Onderwerp: Wijzigingsprocedure geluidproductieplafonds

Hierbij verzoek ik u op grond van artikel 11.28 van de Wet milieubeheer (hierna: de wet) geluidproductieplafonds aan te passen langs de A1 ter hoogte van Laren, langs de A15 ter hoogte van Ridderkerk, langs de A28 ter hoogte van Spier en langs de A13 ter hoogte van de Ackersdijksche Plassen.

Figuur 1. Weergave gewijzigde schermen en effecten op geluidproductieplafonds A1 Laren

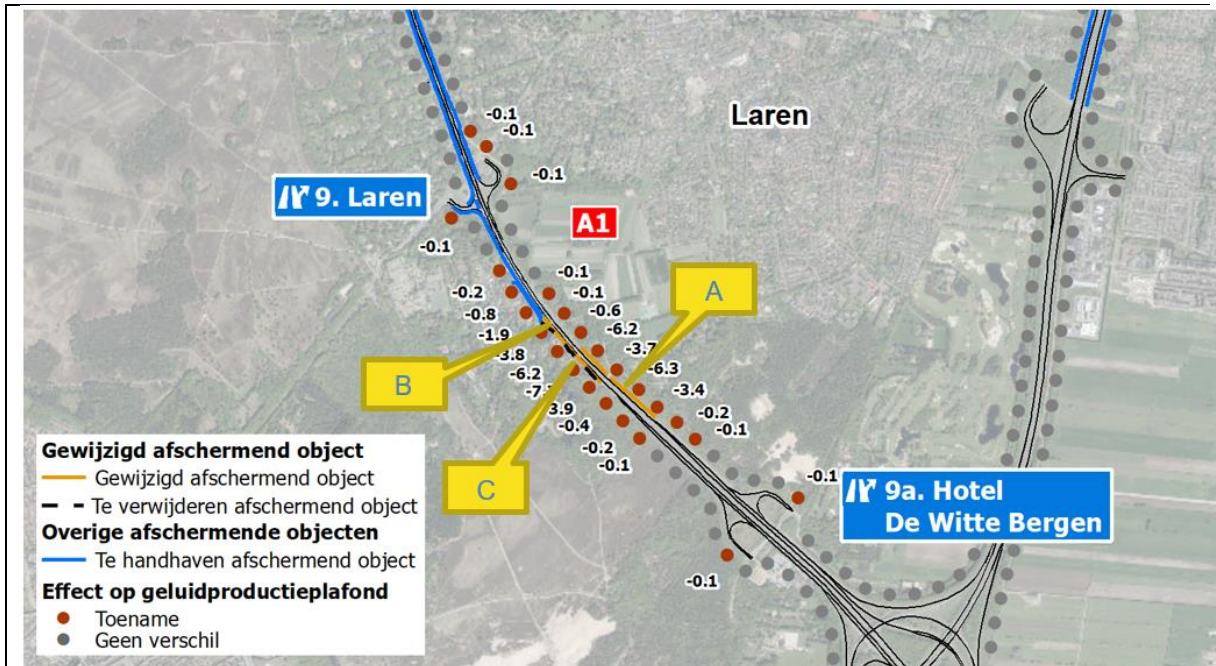
Aan weerszijden van de A1 ter hoogte van Laren bevinden zich afscherpende objecten die niet in het geluidregister zijn opgenomen. Uit ingewonnen gegevens van Rijkswaterstaat blijkt dat deze afscherpende objecten in 2013 zijn gerealiseerd. Daarnaast bevindt zich aan de westzijde een afscherpend object, dat in werkelijkheid niet aanwezig is. Uit ingewonnen gegevens van Rijkswaterstaat blijkt dat dit afscherpende object in 2012 niet aanwezig was, wat tevens blijkt uit foto's van deze locatie die vóór 1 juli 2012 zijn genomen.

Label	Rijksweg	Hm van	Hm tot	Toelichting	Lengte [m]	Hoogte [m]	Reflectie [%]
A	A1	27.72	28.13	Geluidscherm ontbreekt in het geluidregister	410	4	20
B	A1	27.54	27.88	Geluidscherm ontbreekt in het geluidregister	340	5	20
C	A1	27.55	27.88	Geluidwal ontbrekt in geluidregister opgenomen	330	4	0

Nr. referentiepunt	X-coördinaat	Y-coördinaat	Geldend GPP [dB]	Gewijzigd GPP [dB]
19932	143638.26	472659.69	67.9	67.5
19933	143704.07	472590.92	67.7	67.5
19934	143771.44	472520.15	68.1	68.0
19940	144121.93	472055.77	63.4	63.3
23383	144406.05	472283.58	63.4	63.3
23388	143995.53	472518.08	68.5	68.4
23389	143921.02	472584.96	68.3	68.1
23390	143843.22	472647.17	68.4	65.0
23391	143769.53	472714.98	67.9	61.6
23392	143680.38	472794.07	68.8	65.1
35188	143020.14	473401.05	55.4	55.3
35191	143211.50	473192.37	59.1	58.9
35192	143261.59	473105.80	59.8	59.0
35193	143318.33	473023.51	61.3	59.4
35194	143378.14	472943.44	63.0	59.2
35195	143442.70	472867.05	65.7	59.5
35196	143507.00	472796.12	67.4	59.7
35197	143572.31	472726.71	68.4	64.5
35199	143603.83	472871.56	67.9	61.7
35200	143537.02	472945.98	67.5	66.9
35201	143470.20	473020.40	67.7	67.6
35202	143409.83	473099.96	68.2	68.1
35207	143258.36	473538.60	62.9	62.8
35209	143160.58	473689.27	58.5	58.4

Figuur 2. Weergave gewijzigde schermen en effecten op geluidproductieplafonds A15 Ridderkerk

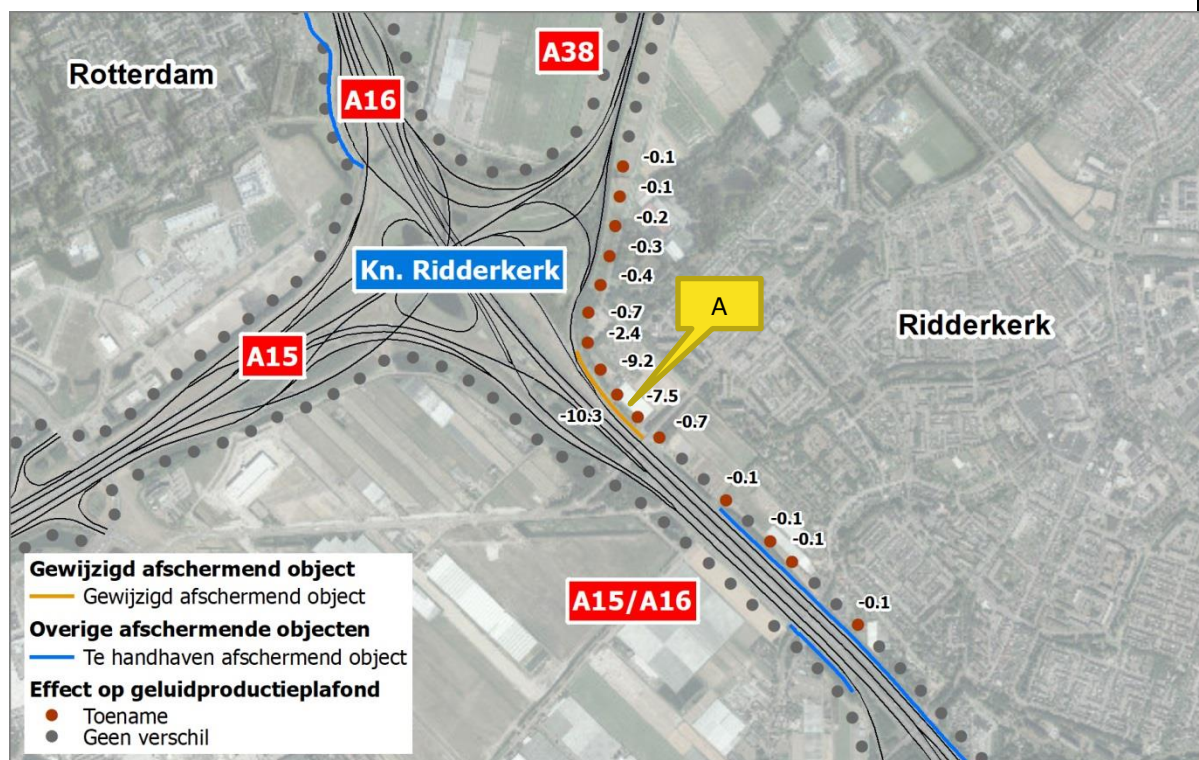
Aan de oostzijde van de A15 ter hoogte van Ridderkerk bevindt zich een afschermend object dat niet in het geluidregister is opgenomen. Uit ingewonnen gegevens van Rijkswaterstaat blijkt dat dit afschermend object in 2013 is gerealiseerd.

Label	Rijksweg	Hm van	Hm tot	Toelichting	Lengte [m]	Hoogte [m]	Reflectie [%]
A	A15	64.47	64.85	Geluidscherm ontbreekt in het geluidregister	380	6	20

Nr. referentiepunt	X-coördinaat	Y-coördinaat	Geldend GPP [dB]	Gewijzigd GPP [dB]
20714	100127.59	430862.41	58.8	58.7
20717	99910.81	431069.87	59.7	59.6
20718	99838.49	431138.96	60.7	60.6
20720	99691.58	431274.55	69.0	68.9
20723	99472.97	431480.07	71.0	70.3
20724	99400.34	431548.80	71.4	63.9
20725	99332.55	431622.23	71.4	61.1
20726	99276.87	431704.95	70.5	61.3
20727	99234.35	431794.45	67.9	65.5
20728	99236.54	431893.50	66.6	65.9
20729	99276.36	431984.79	66.5	66.1
20730	99307.72	432079.63	65.6	65.3
20731	99326.19	432177.91	65.1	64.9
20732	99340.52	432276.84	65.3	65.2
20733	99350.46	432376.35	66.2	66.1

Figuur 3. Weergave gewijzigde schermen en effecten op geluidproductieplafonds A28 Spier.

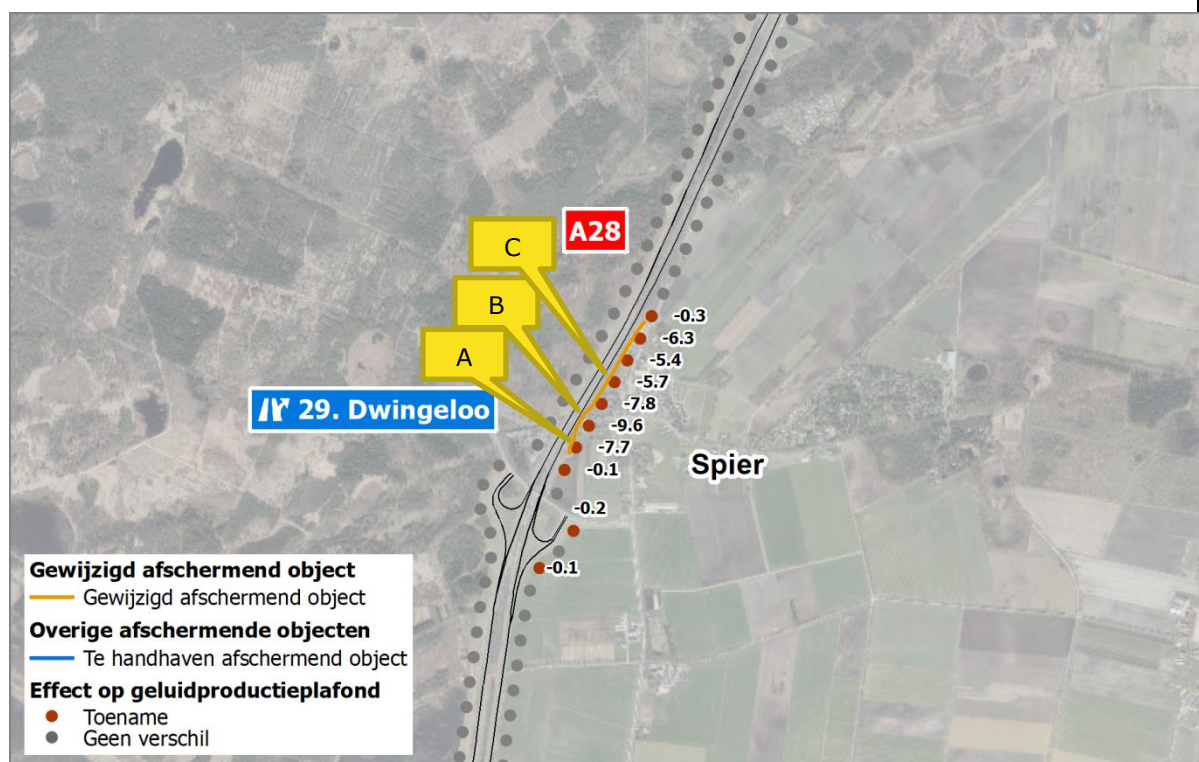
Aan de oostzijde van de A28 ter hoogte van Spier bevindt zich een afschermend object dat niet in het geluidregister is opgenomen. Uit ingewonnen gegevens van Rijkswaterstaat blijkt dat dit afschermend object in 2017 is gerealiseerd.

Label	Rijksweg	Hm van	Hm tot	Toelichting	Lengte [m]	Hoogte [m]	Reflectie [%]
A	A28	152.60	152.68	Geluidswal ontbreekt in het geluidregister	80	5	0
B	A28	152.68	152.84	Geluidscherm ontbreekt in het geluidregister	160	5,5	20
C	A28	152.84	153.21	Geluidswal ontbreekt in het geluidregister	370	5	0

Nr. referentiepunt	X-coördinaat	Y-coördinaat	Geldend GPP [dB]	Gewijzigd GPP [dB]
42114	227481.45	536693.96	63.1	63.0
42116	227613.90	536840.51	59.2	59.0
42119	227578.66	537080.96	66.2	66.1
42120	227624.04	537170.04	66.3	58.6
42121	227674.85	537256.16	66.1	56.5
42122	227725.66	537342.29	64.9	57.1
42123	227776.48	537428.42	64.0	58.3
42124	227827.29	537514.55	63.5	58.1
42125	227878.11	537600.68	64.8	58.5
42126	227923.98	537689.54	66.1	65.8

Figuur 4. Weergave gewijzigde schermen en effecten op geluidproductieplafonds A13 Ackerdijsche Plassen.

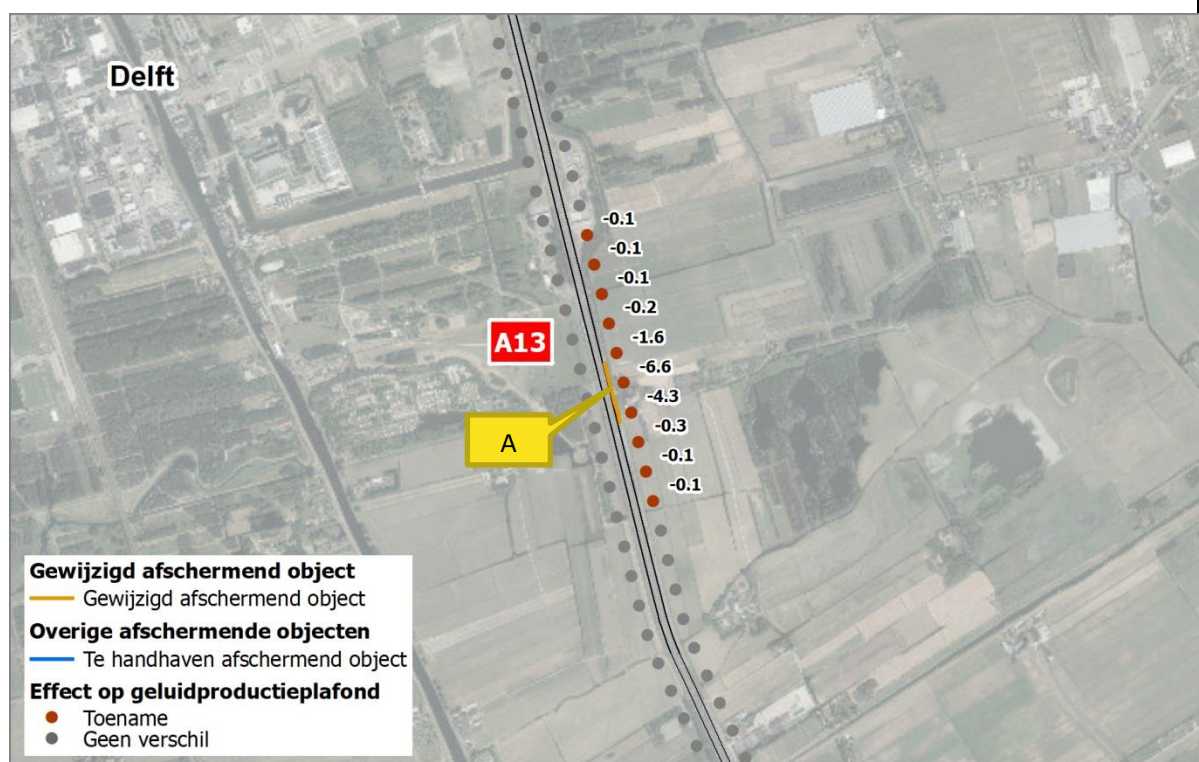
Aan de oostzijde van de A13 ter hoogte van de Ackerdijsche Plassen bevindt zich een afschermend object dat niet in het geluidregister is opgenomen (afschermend object A in onderstaande figuur). Uit ingewonnen gegevens van Rijkswaterstaat blijkt dat dit afschermend object in 2014 is gerealiseerd.

Label	Rijksweg	Hm van	Hm tot	Toelichting	Lengte [m]	Hoogte [m]	Reflectie [%]
A	A13	13.19	13.39	Geluidscherm ontbreekt in het geluidregister	200	4	20

Nr. referentiepunt	X-coördinaat	Y-coördinaat	Geldend GPP [dB]	Gewijzigd GPP [dB]
28031	87112.72	443420.44	71.1	71.0
28032	87088.34	443518.03	71.4	71.3
28033	87063.96	443615.61	71.1	70.8
28034	87039.62	443713.21	71.1	66.8
28035	87015.27	443810.80	71.2	64.6
28036	86990.93	443908.40	70.9	69.3
28037	86966.57	444005.99	70.9	70.7
28038	86942.20	444103.58	71.0	70.9
28039	86917.85	444201.17	71.1	71.0
28040	86893.52	444298.77	71.0	70.9

# Bijlage 2.1 : Geluidschermen project

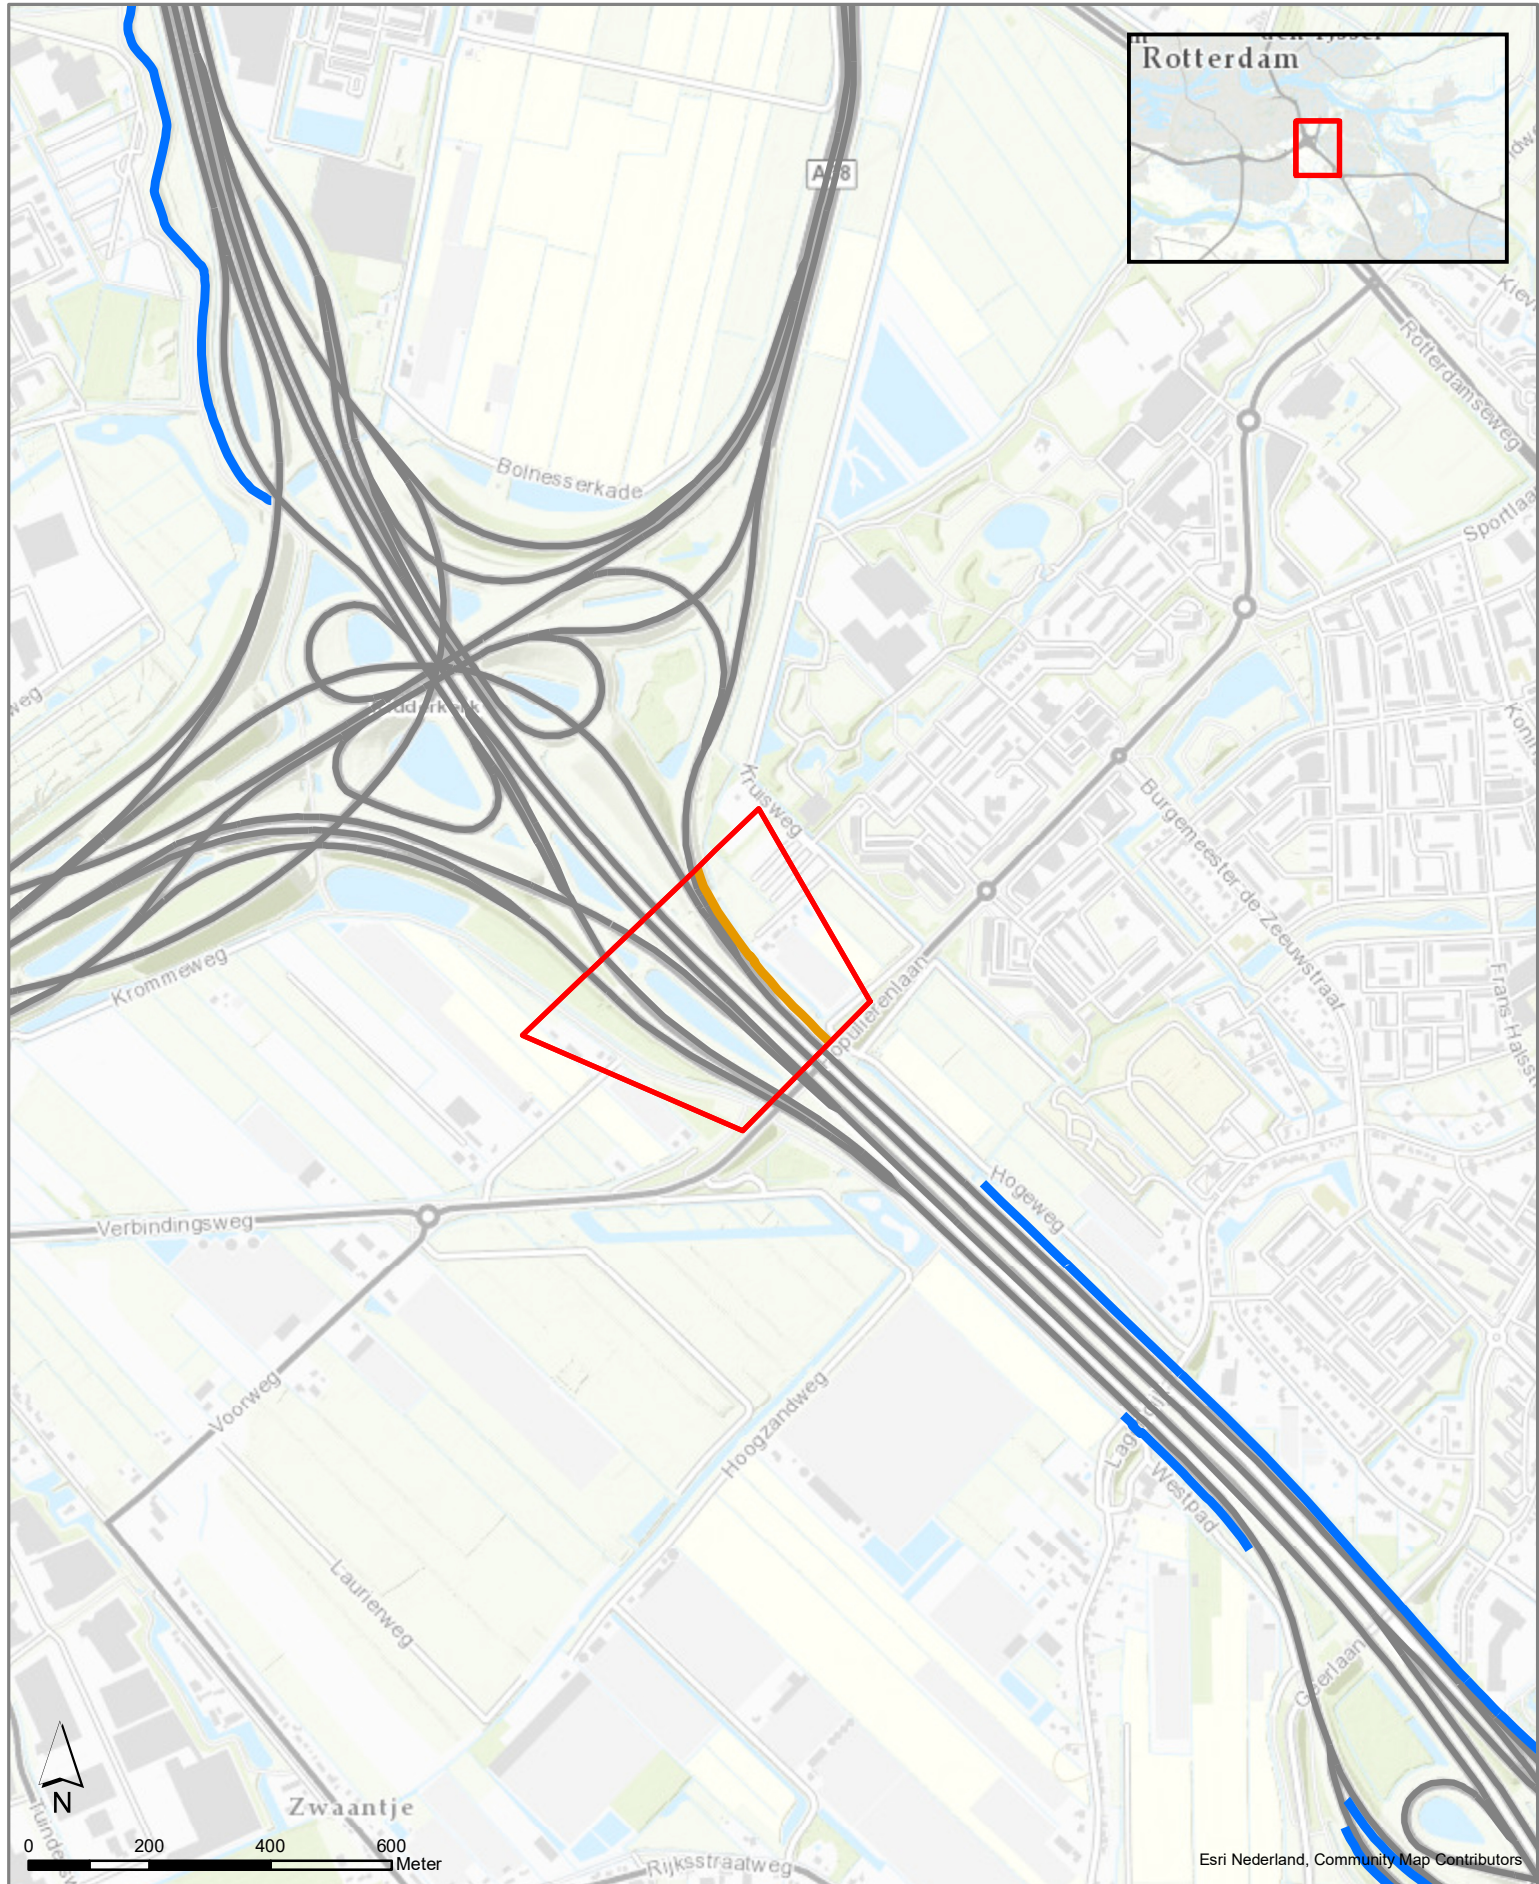
Langs de rijksweg A15 ter hoogte van knooppunt Ridderkerk is een geluidscherm aanwezig dat nog niet is opgenomen in het geluidregister. Het gaat hierbij om een geluidscherm met een lengte van ca. 380 meter en een hoogte van 6 meter. Het scherm is absorberend uitgevoerd (reflectiefactor 0,2).

# Bijlage 3.1 : Vast te stellen geluidproductieplafonds

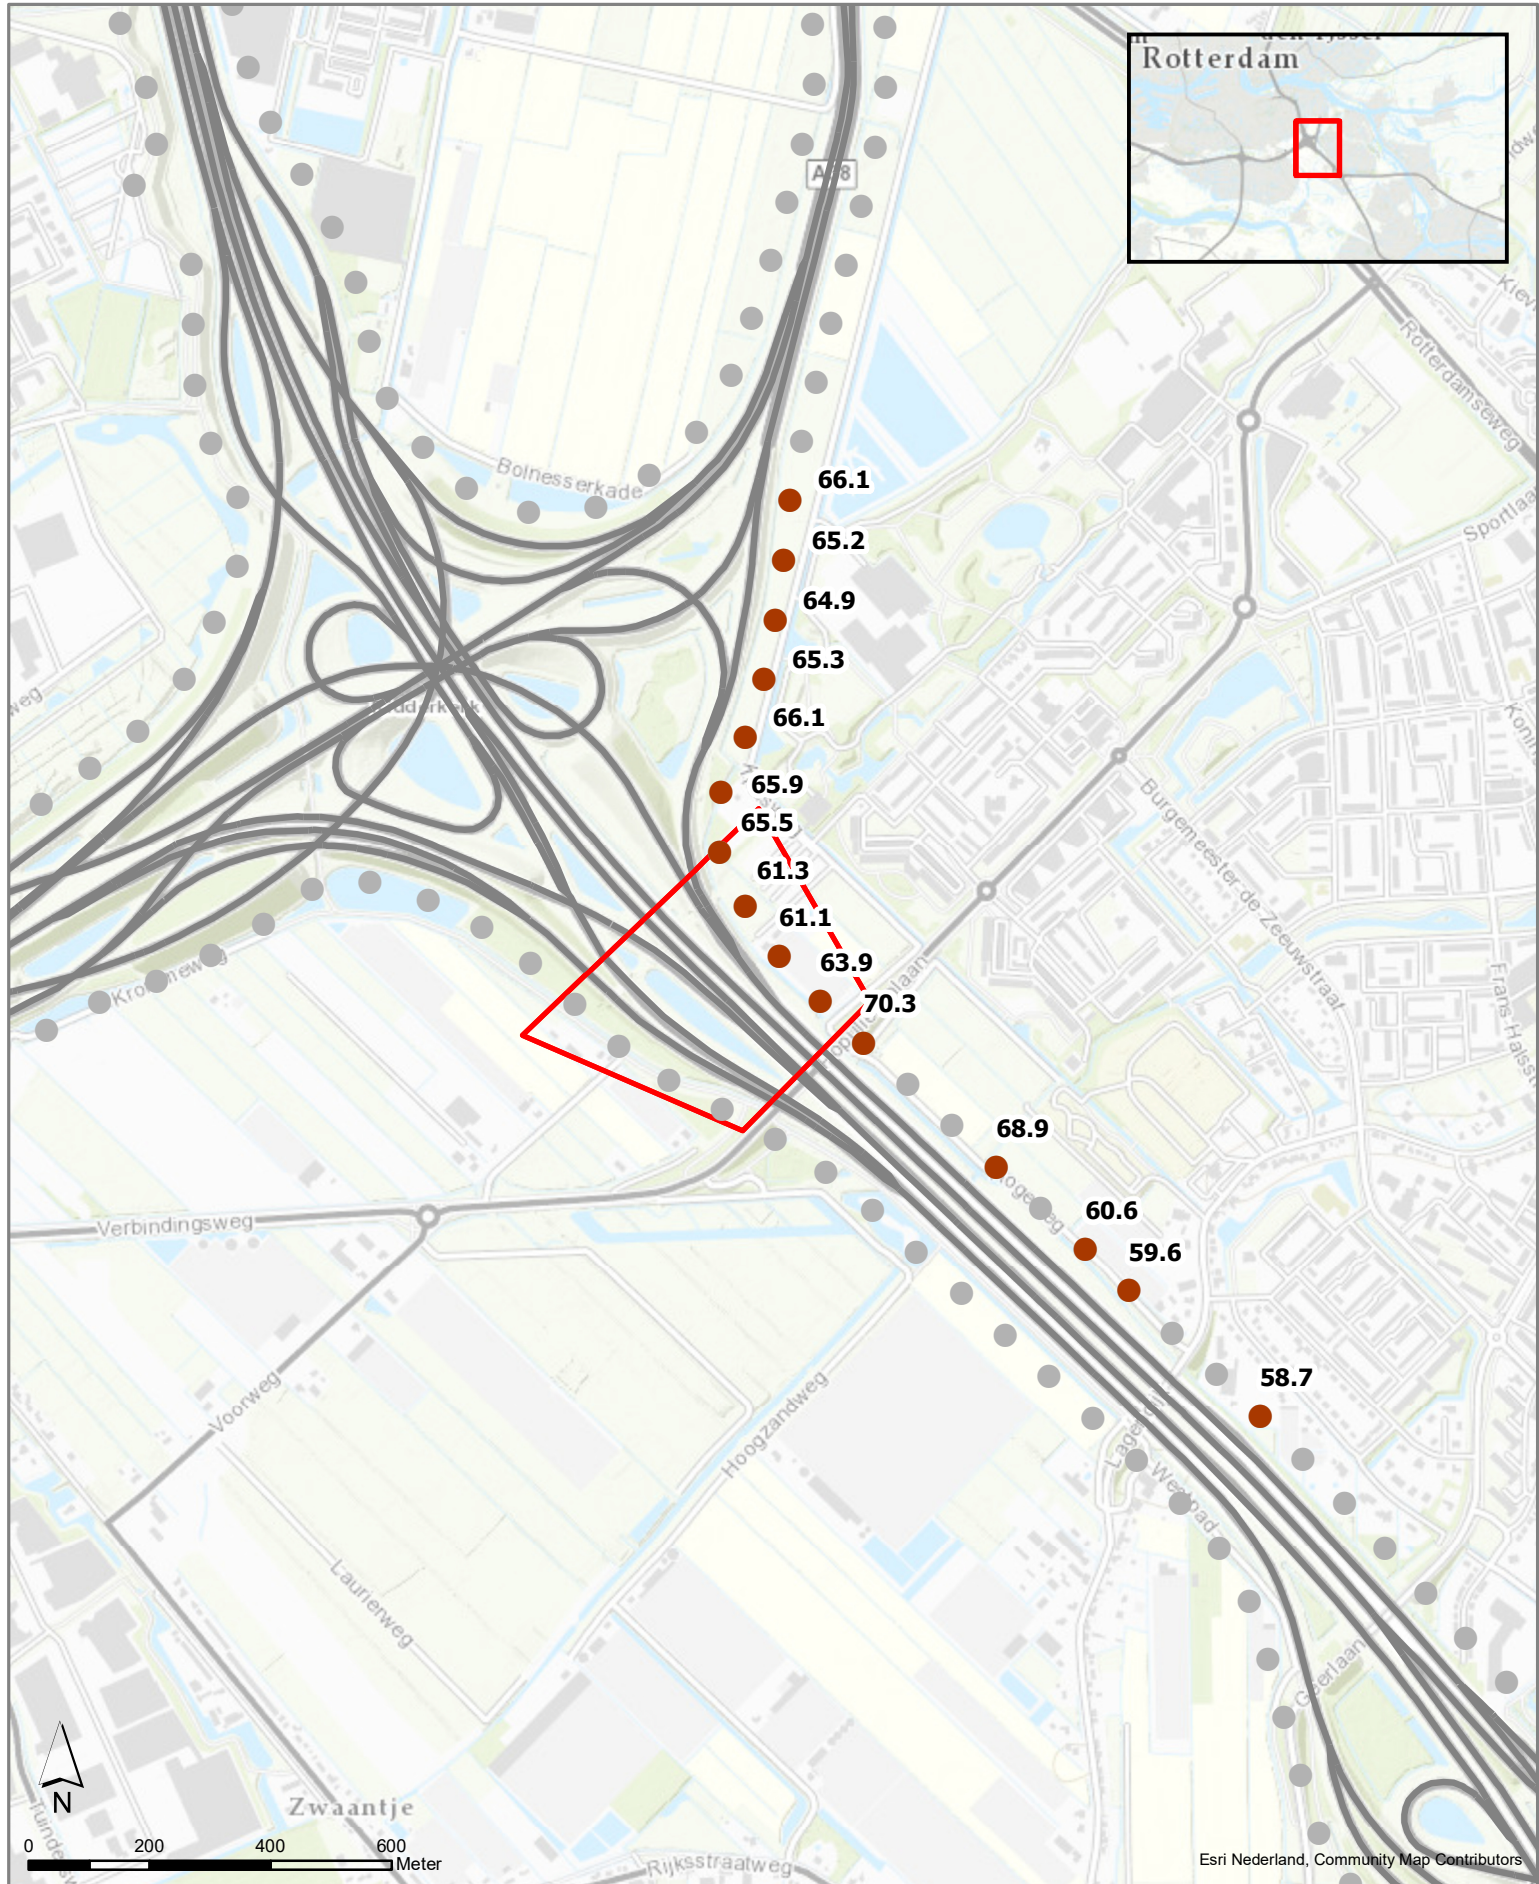
In bijlage 3.1 zijn de ligging van de referentiepunten en de nieuw vast te stellen geluidproductieplafonds weergegeven.

Referentiepunt	Coördinaten		Geldend GPP [dB]	Vast te stellen GPP [dB]	Verschil [dB]
	X	Y			
20714	100127.59	430862.41	58.8	58.7	-0.1
20717	99910.81	431069.87	59.7	59.6	-0.1
20718	99838.49	431138.96	60.7	60.6	-0.1
20720	99691.58	431274.55	69.0	68.9	-0.1
20723	99472.97	431480.07	71.0	70.3	-0.7
20724	99400.34	431548.80	71.4	63.9	-7.5
20725	99332.55	431622.23	71.4	61.1	-10.3
20726	99276.87	431704.95	70.5	61.3	-9.2
20727	99234.35	431794.45	67.9	65.5	-2.4
20728	99236.54	431893.50	66.6	65.9	-0.7
20729	99276.36	431984.79	66.5	66.1	-0.4
20730	99307.72	432079.63	65.6	65.3	-0.3
20731	99326.19	432177.91	65.1	64.9	-0.2
20732	99340.52	432276.84	65.3	65.2	-0.1
20733	99350.46	432376.35	66.2	66.1	-0.1
